## **BOLETÍN TÉCNICO**

**BT No. 1040**

### **ASUNTO: Revisión de la Tapa del Cojinete Principal en Motores en “V”.**

7-033-558-C

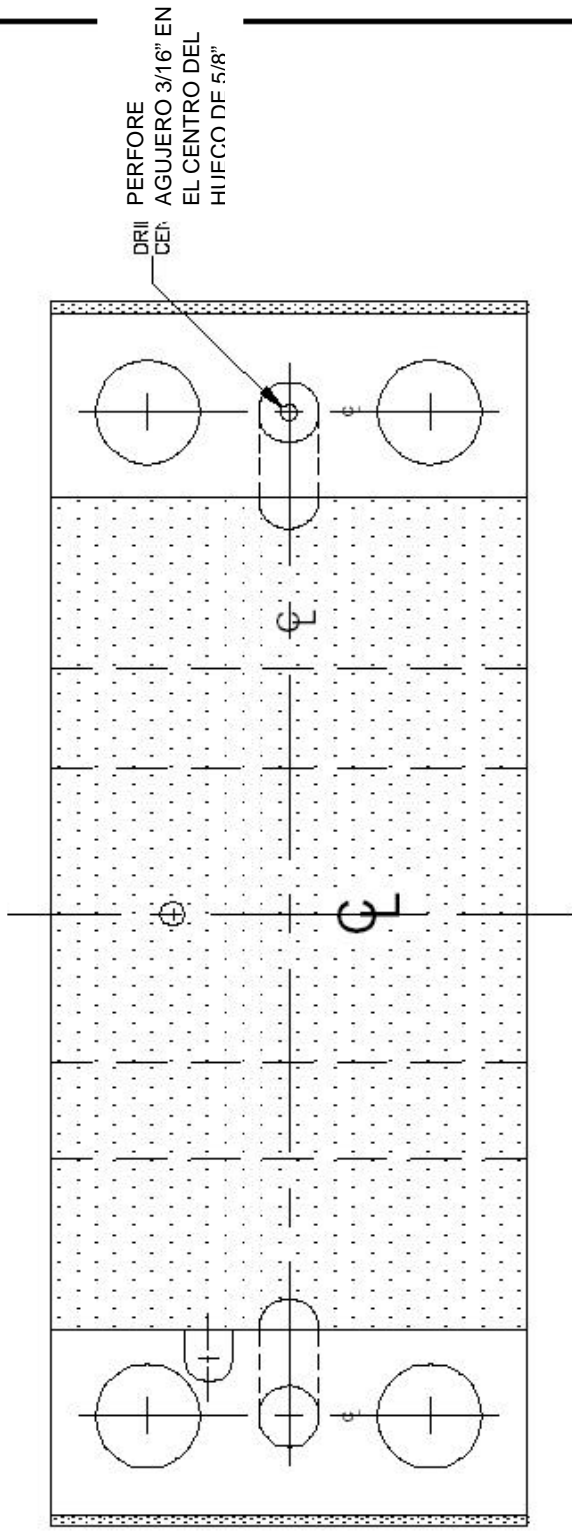
**PROBLEMA:** Algunos Bloques Inferiores reacondicionados y de modelos anteriores a 1972 no tienen la tapa del cojinete principal central perforada para circulación de aceite.

Debido al gran número de bloques inferiores de motores en “V” que han sido reconstruidos, se ha hecho necesario la revisión del agujero de venteo de aceite en la tapa del cojinete principal central. Durante el proceso de reparación, puede ser necesario reemplazar las tapas de cojinetes principales que se encuentren desgastadas o fuera de tolerancia por partes nuevas. Es muy importante que el taller que efectúe la reparación esté al tanto de que la tapa del cojinete principal central tiene un agujero de 3/16” perforado hasta el canal de suministro de aceite (este agujero está ubicado en el lado opuesto al cabezal de aceite). Este agujero permite circulación a través del cojinete principal central para mejorar enfriamiento y lubricación. El resto de las tapas de cojinetes no necesitan esta modificación, porque esos muñones principales del cigüeñal tienen perforaciones cruzadas hacia los muñones de biela, para permitir que el aceite llegue hasta la cabeza de los pistones para enfriamiento.

EnDyn recomienda que todos los bloques inferiores de motores en “V” sean verificados durante el proceso de reparación para asegurar que el agujero de venteo esté presente. Es posible que en algún momento durante la vida operacional del bloque inferior, en el proceso de reparación, el taller encargado no tuviese al tanto del agujero de venteo y no haya modificado la tapa del cojinete principal central. Esta modificación toma aproximadamente tres horas para completarla.

**SOLUCIÓN:** Modificar la tapa del cojinete principal central para venteo de aceite.

Por favor refiérase al dibujo **P-033-558-C de EnDyn** para el tamaño y ubicación adecuada del agujero de ventilación

- PERFORE EL AGUJERO DE VENTILACIÓN DE 3/16" EN LA TAPA DEL COJINETE PRINCIPAL CENTRAL COMO SE MUESTRA. ESTE AGUJERO PERMITIRÁ CIRCULACIÓN DE ACEITE A TRAVÉS DEL COJINETE PRINCIPAL, PERMITIENDO ENFRÍAMIENTO Y LUBRICACIÓN EN ESTA LOCALCIÓN. ESTO NO ES NECESARIO EN LAS OTRAS TAPAS YA QUE ESOS COJINETES TIENEN UN FLUJO QUE PASA HACIA LOS PISTONES PARA ENFRÍAMIENTO.
- ESTAMPE EN EL TOPE DE LA TAPA "CENTER MAIN ONLY"
